**OPINIA 49/2020**

Z wyników przeprowadzonych oględzin – ekspertyzy urządzeń ogrzewczo – kominowych

**Bydgoszcz ul. Sułkowskiego 40/2**

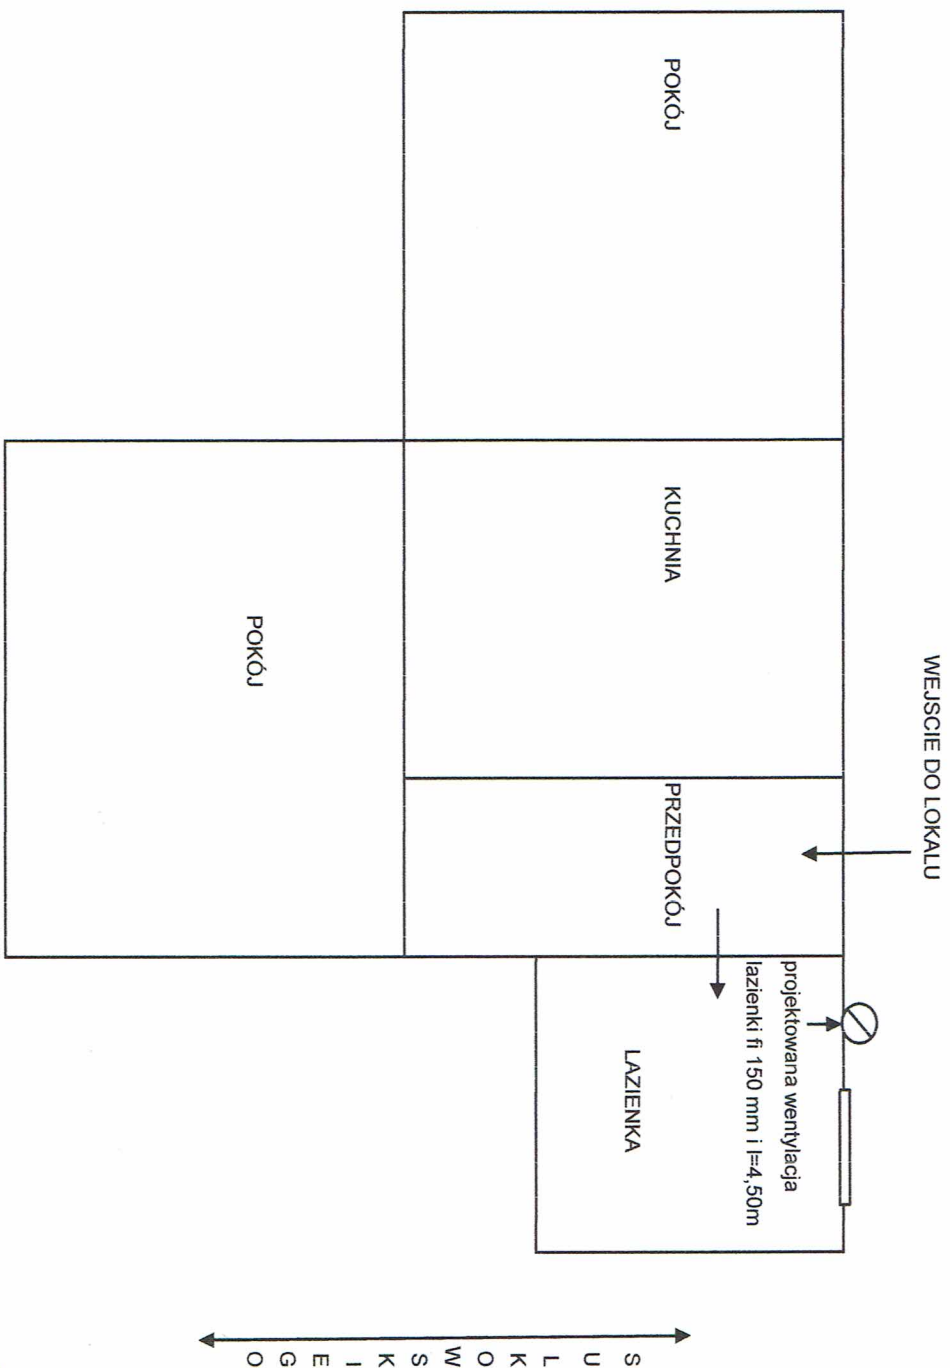
- 1. Lokal mieszkalny składa się z dwóch pokoi , kuchni , przedpokoju i łazienki.*
- 2. W pomieszczeniu łazienki nie ma wentylacji .*

*W pomieszczeniu łazienki należy wykonać wentylację zastępczą /patrz załączony szkic/ wykonana z rury dwupłaszczyznowej oś red wewnętrznej fi 150 mmi długości 4,50m*
